J-PARC ハドロン実験施設における放射性物質の漏えい事故に関する報告（第三報）に対する評価について（案）

平成25年8月21日
原子力規制委員会

1. 報告（第三報）について

J-PARCハドロン実験施設放射性物質漏えい事故の原因と対策

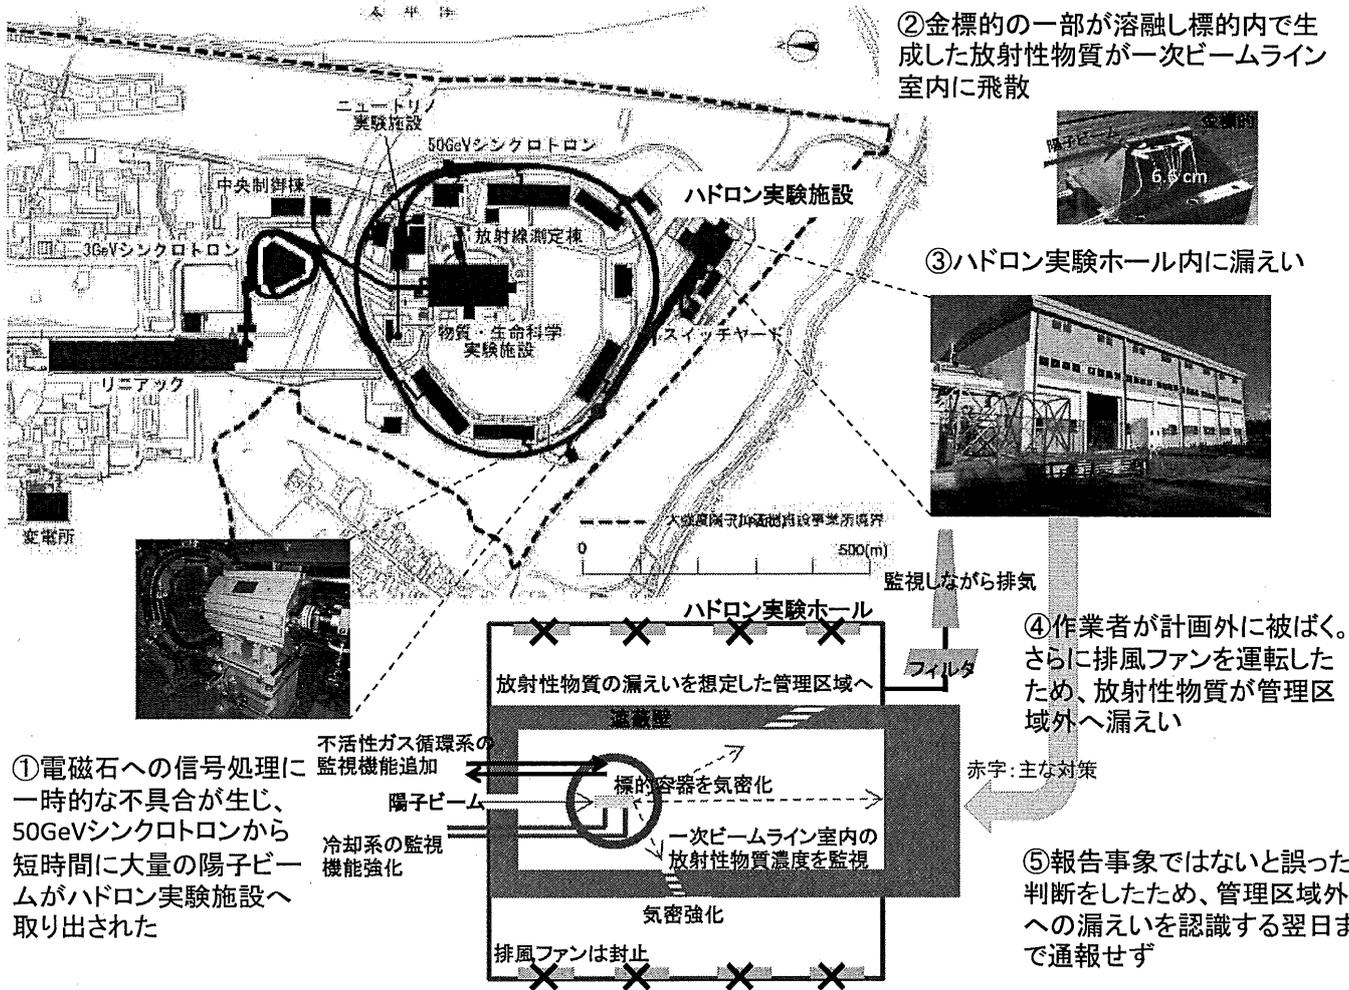
①電磁石への信号処理に一時的な不具合が生じ、50GeVシンクロトロンから短時間に大量の陽子ビームがハドロン実験施設へ取り出された

原因	対策
①電磁石を作動させる電流の最大設定値が高く、また異常検出時の電源停止機能が不十分	①電磁石の電源の最大設定電流の見直し、電流偏差異常の検出時の電源停止機能の追加等を行う。
②標的容器が気密構造になっておらず、一次ビームライン室内に飛散	②標的容器を気密化し、標的容器内のガス循環系の新規設、ガス中の放射性物質濃度や圧力の監視等を行う。
③一次ビームライン室の気密が不十分だったため、ハドロン実験ホール内に放射性物質が漏えい	③一次ビームライン室を気密強化し、空气中放射性物質濃度の監視モニタを設置し、異常検知時にはビームを停止する。
④ハドロン実験ホールが放射性物質の漏えいを想定した管理区域ではなく、避難基準が不明確で、異常事象に対する体制が不十分	④排風ファンを封止し排気は監視しながらフィルタを通して行い、放射性物質の閉じ込め監視を強化する。また、規程類(避難基準等)の見直しを行い、「判断に迷う事象」への対応体制として「注意体制」を設け、現場対応及び避難誘導を行う。実験利用者も含めた不断の教育及び訓練を行う。
⑤複数の施設間で情報集約が不十分であり、また法令上の報告義務に関する判断基準が不明確	⑤規程類(判断基準等)の見直しを行い、発見者が「通報事象」を認知した場合、非常用電話に通報する。また、「判断に迷う事象」への対応体制として「注意体制」を設け、組織的に情報の収集及び共有、通報連絡を行うこととし、左記については訓練等を行いながら継続的に改善する。
